**INSTITUTO COSTARRICENSE DE ACUEDUCTOS Y ALCANTARILLADOS
UEN – ADMINISTRACIÓN DE PROYECTOS**

ORDEN DE CAMBIO N° 1

**MEJORAS AL SISTEMA DE ABASTECIMIENTO DE AGUA POTABLE DE SAN ISIDRO
DE PEREZ ZELEDON**

Licitación Pública Internacional # 2008LI-00007-PRI

PROYECTO TROCHA-PALMARES

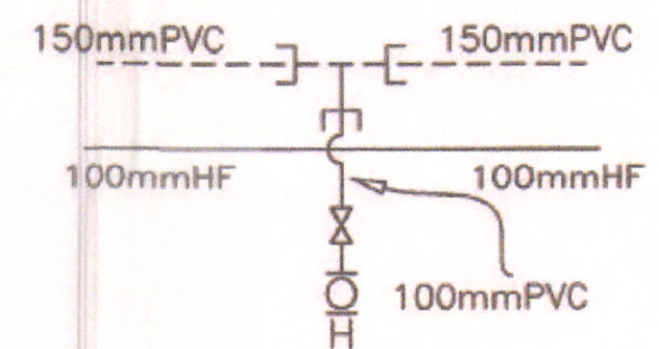
Colocar valvula
Ø150mm.

3-1 :A, 3-1 :C
3-6 :A

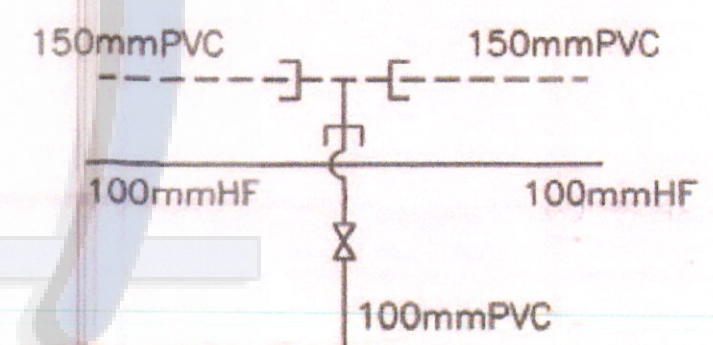
Colocar hidrante
Ø150X100mm.

3-8 :A

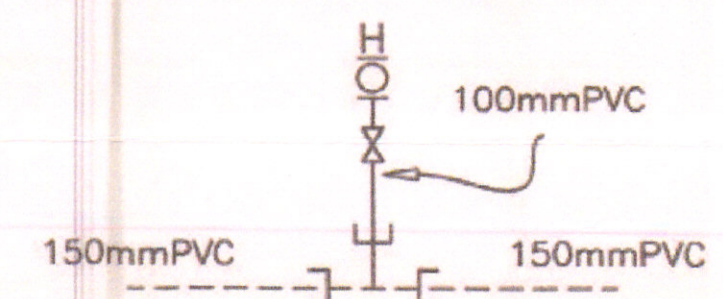
430.000 Interconexiones
430.031 Interconexión 3-8:B 1 unidad

Colocar prevista de
interconexión
Ø 150X100mm.

3-8 :B

PROYECTO TROCHA-PALMARES
ACUEDUCTO PÉREZ ZELEDÓN.
FUENTE: LEVANTAMIENTO, AYA.
DIBUJANTE: ROLANDO J.

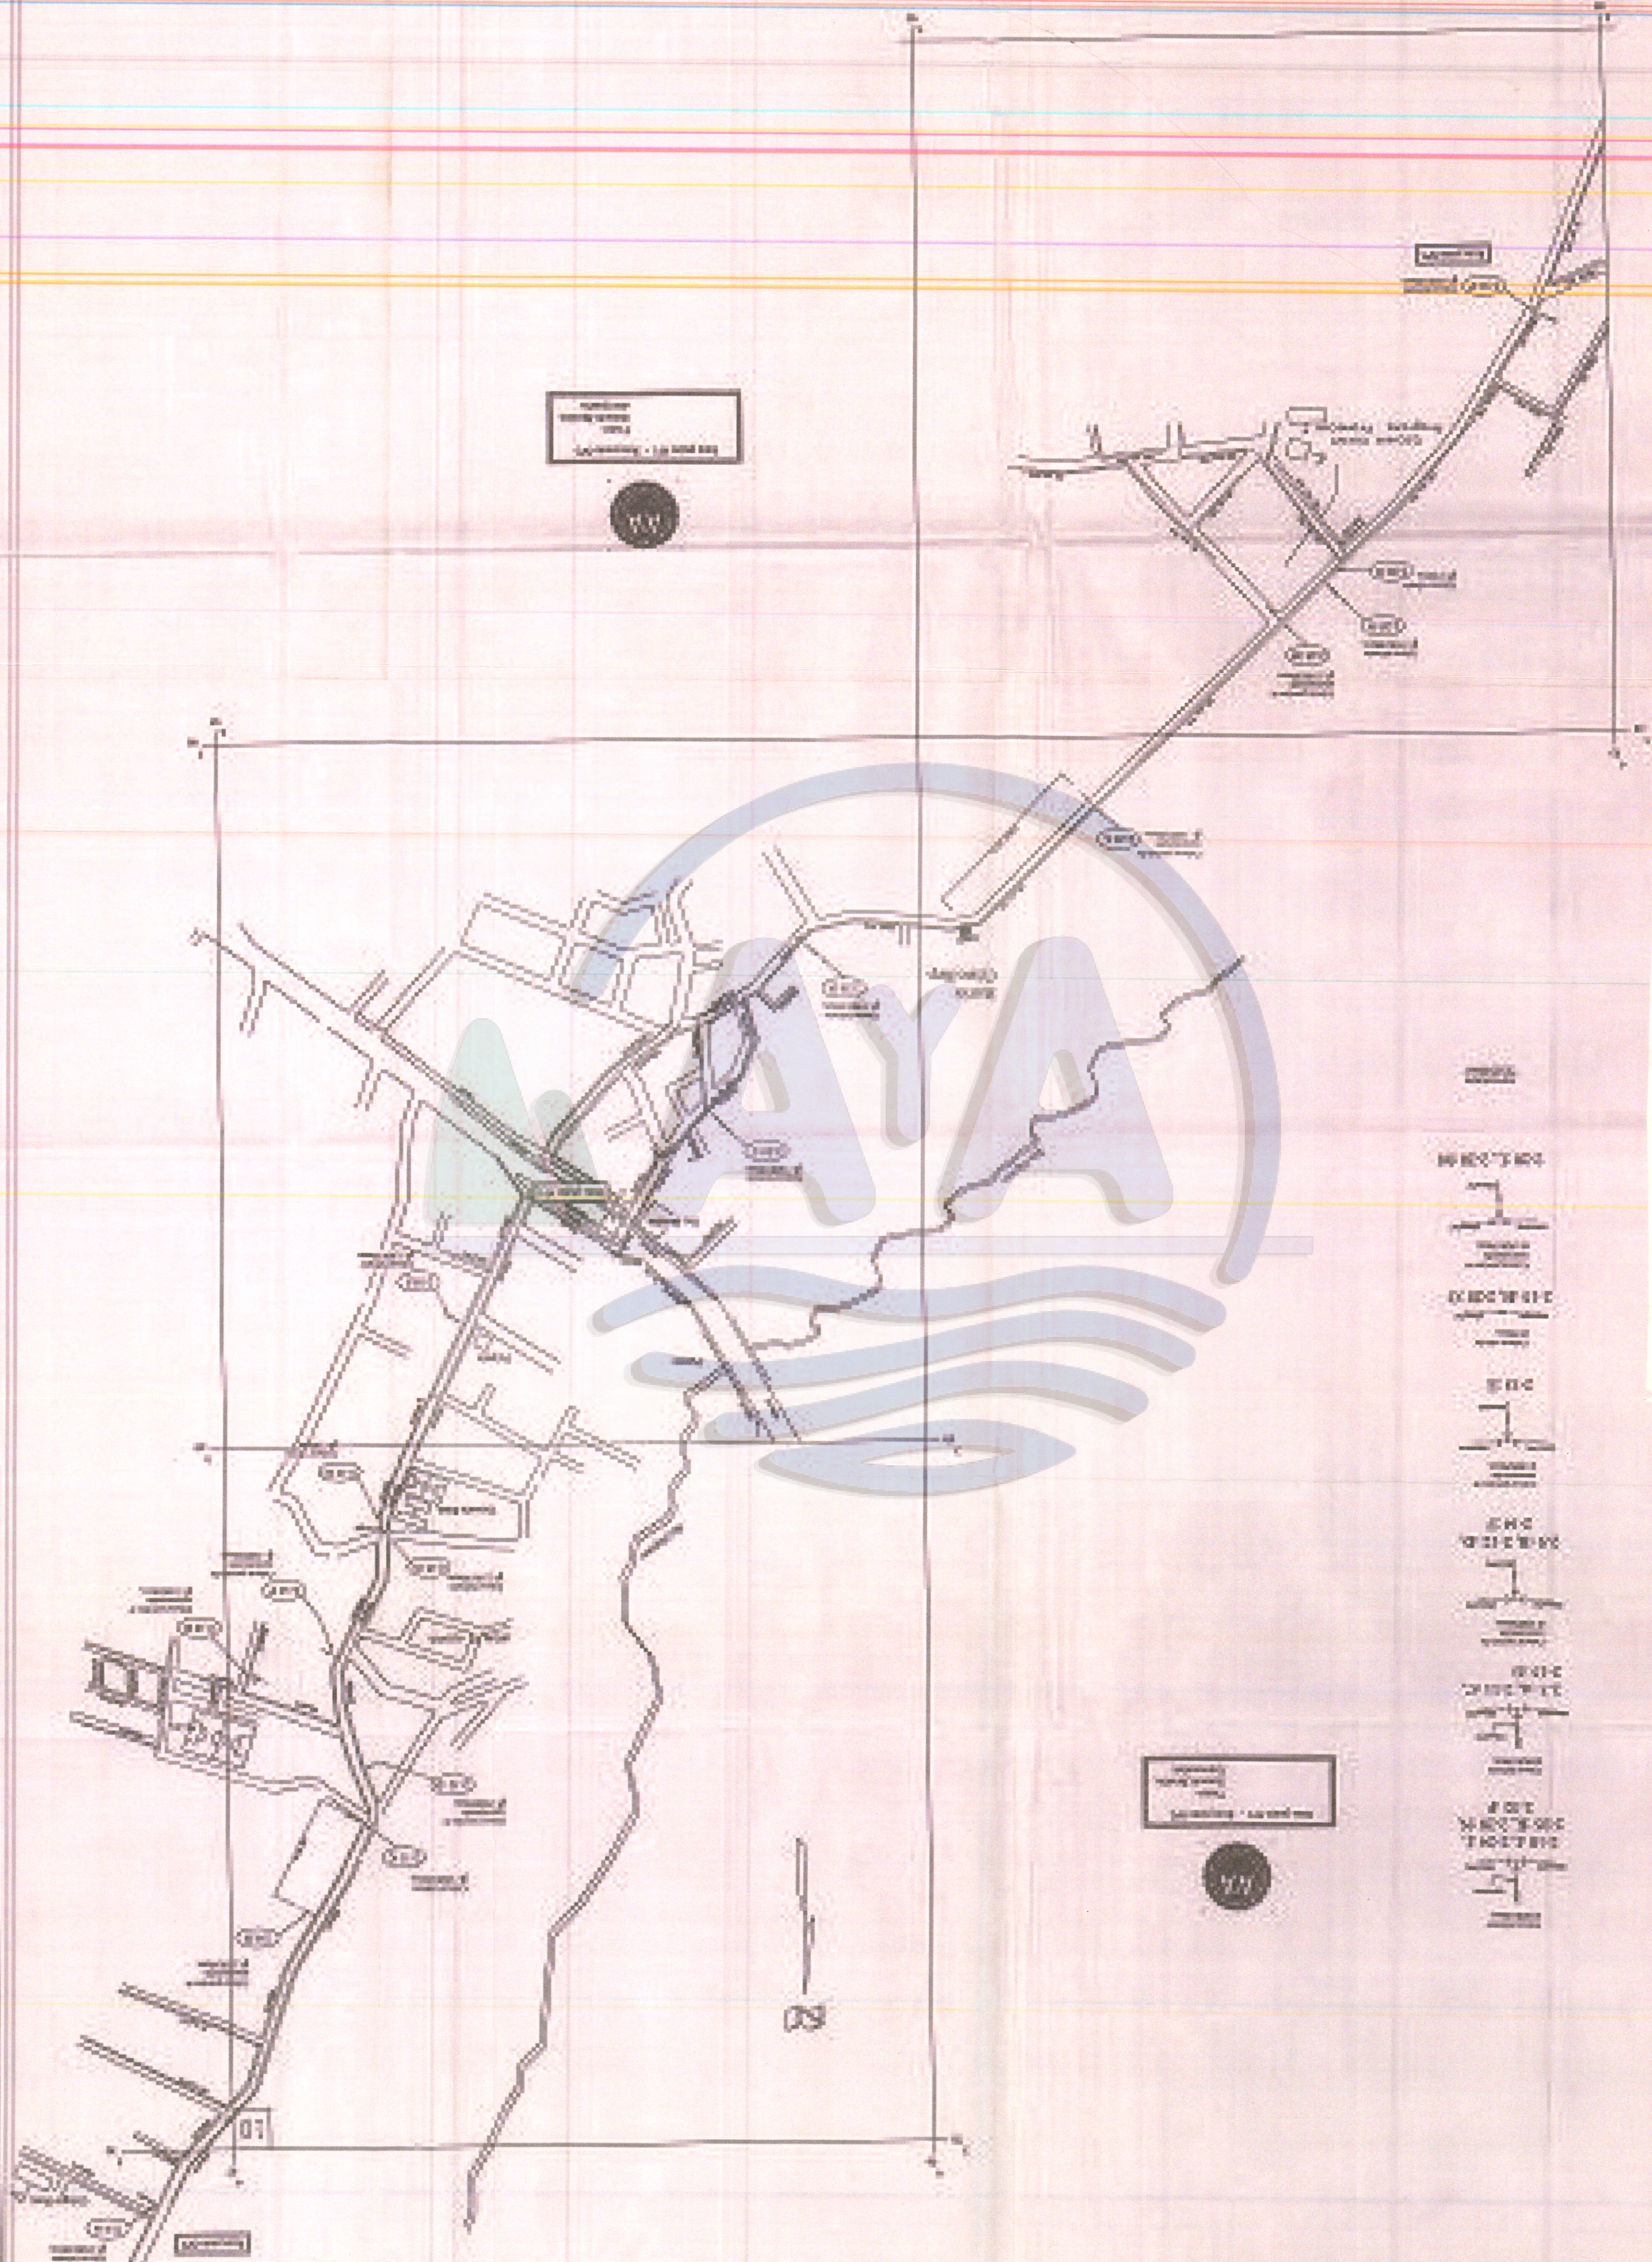
La Oficina Regional indica en planos (adjunto) donde se realizarán las interconexiones y ubicación de los hidrantes.

Colocar hidrante
Ø150X100mm.

3-1 :B, 3-2 :A
3-5 :A, 3-11 :A
